リコールの届出に伴う建設機械の事故防止について④

リコールの届け出に伴う建設機械の事故防止について（4月・5月分）

建設機械に係わるリコール届出一覧 (期間:平成17年4月、5月分)

改善箇所説明図

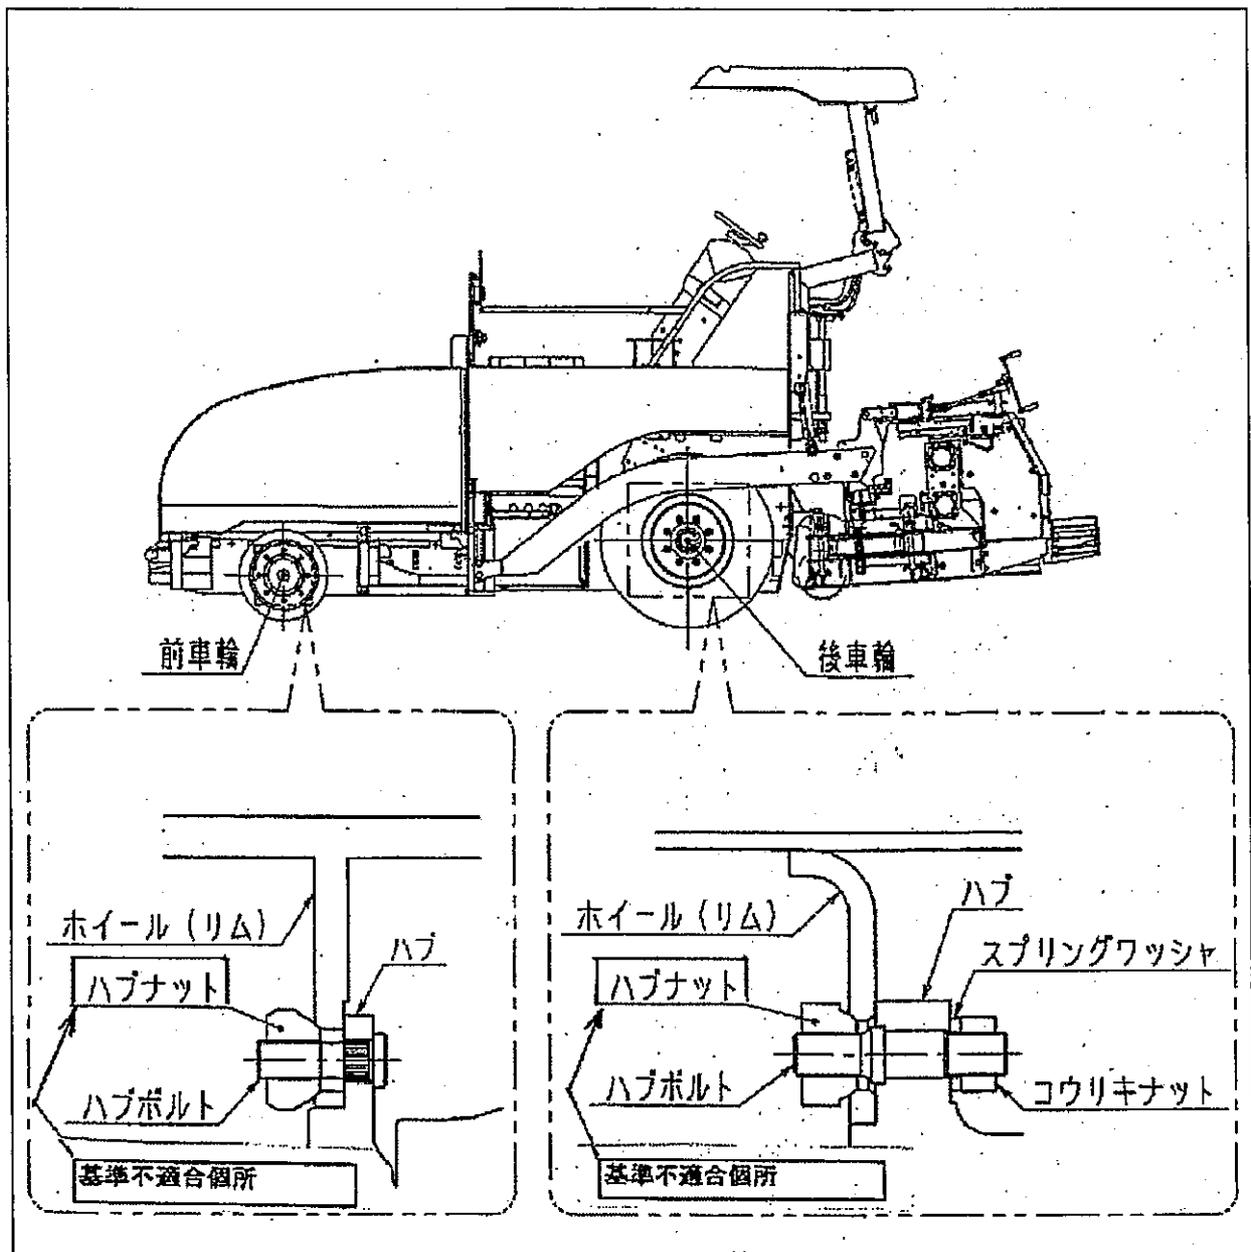
前後車輪のハブナットの締付け力の管理が不適切なため、走行中にハブナットが緩むものがある。そのため、そのまま走行を続けると、最悪の場合ハブナットが脱落し、タイヤが脱落して走行不能に至るおそれがある。

全車両、前後車輪のハブナットの締付を点検し、正規の締付トルクで締め付ける。

改善箇所説明図

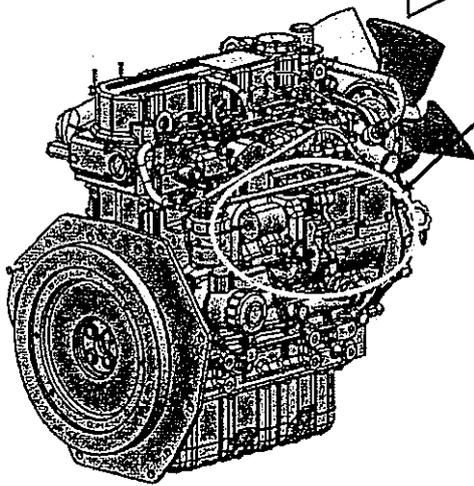
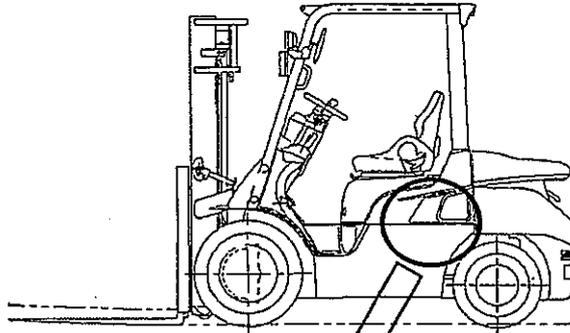
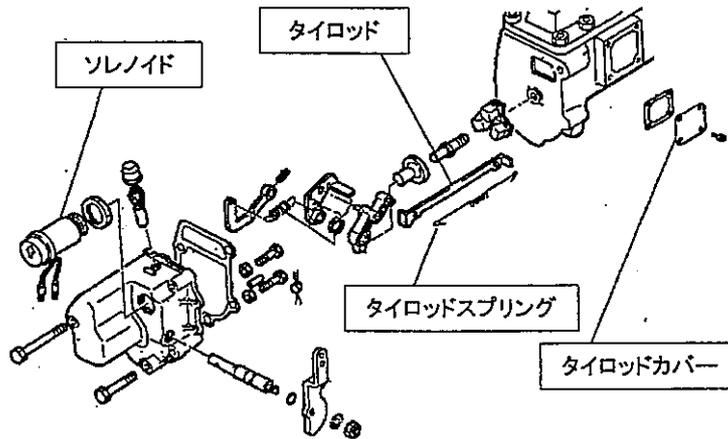
エンジンの燃料噴射量を制御するタイロッドにおいて、脱落を防止するタイロッドスプリングの強度が不足しているため、エンジン停止を繰り返し行くと、当該スプリングが折損することがある。そのため、そのままの状態で使用を続けると、タイロッドスプリングが外れてタイロッドが脱落し、最悪の場合、エンジン回転が上昇したままとなり、エンジンの停止ができなくなるおそれがある。

1. タイロッドカバーを対策品と交換する。
2. バネ力を低減した対策品のソレノイドに交換する。
3. タイロッドを対策品と交換する。
4. タイロッドスプリングを新品と交換する。

改善箇所説明図

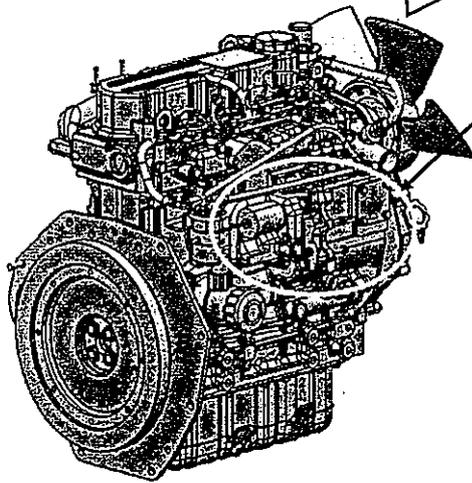
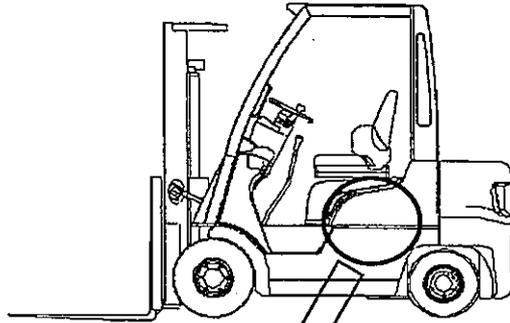
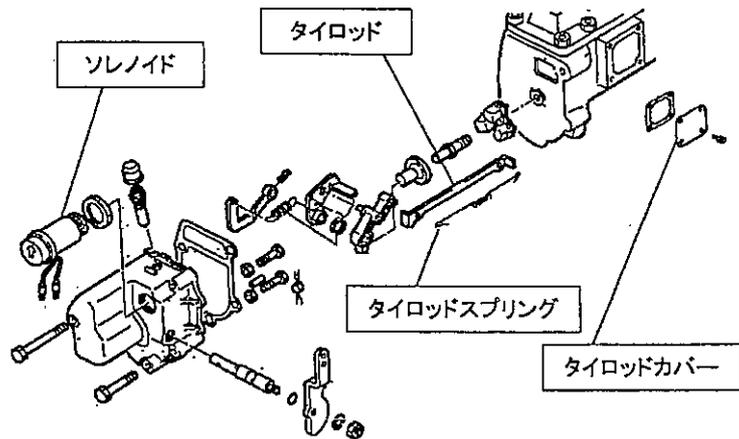
エンジンの燃料噴射量を制御するタイロッドにおいて、脱落を防止するタイロッドスプリングの強度が不足しているため、エンジン停止を繰り返し行うと、当該スプリングが折損することがある。そのため、そのままの状態で使用を続けると、タイロッドスプリングが外れてタイロッドが脱落し、最悪の場合、エンジン回転が上昇したままとなり、エンジンの停止ができなくなるおそれがある。

1. タイロッドカバーを対策品と交換する。
2. パネ力を低減した対策品のソレノイドに交換する。
3. タイロッドを対策品と交換する。
4. タイロッドスプリングを新品と交換する。

改善箇所説明図

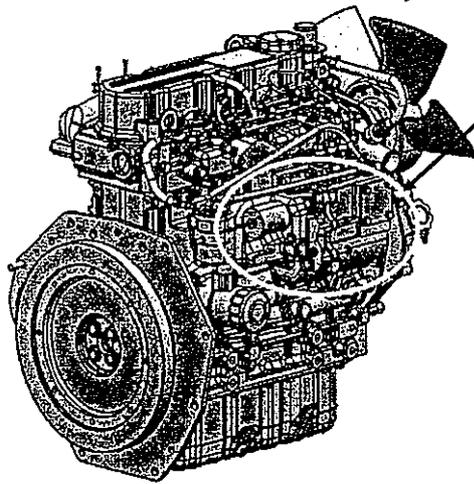
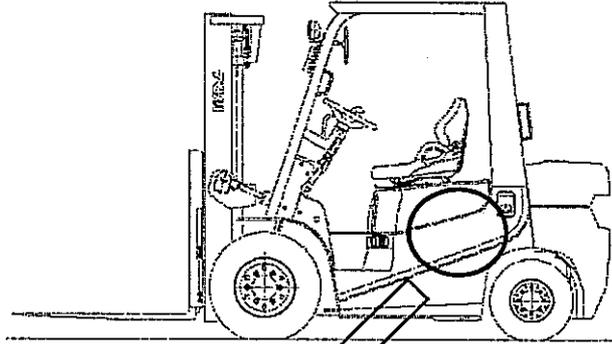
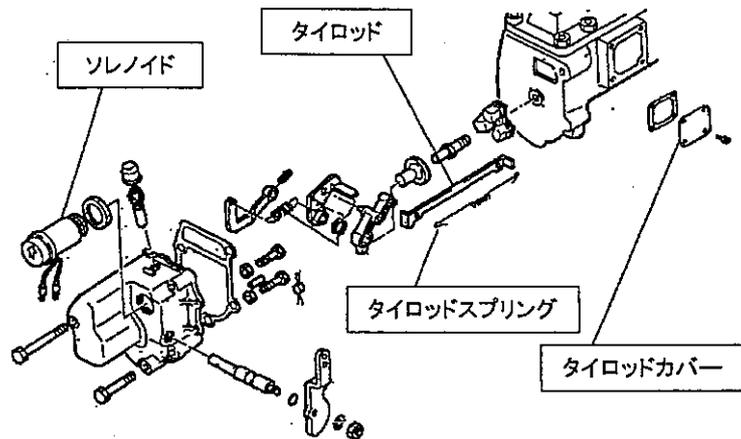
エンジンの燃料噴射量を制御するタイロッドにおいて、脱落を防止するタイロッドスプリングの強度が不足しているため、エンジン停止を繰り返し行くと、当該スプリングが折損することがある。そのため、そのままの状態で使用を続けると、タイロッドスプリングが外れてタイロッドが脱落し、最悪の場合、エンジン回転が上昇したままとなり、エンジンの停止ができなくなるおそれがある。

1. タイロッドカバーを対策品と交換する。
2. パネ力を低減した対策品のソレノイドに交換する。
3. タイロッドを対策品と交換する。
4. タイロッドスプリングを新品と交換する。
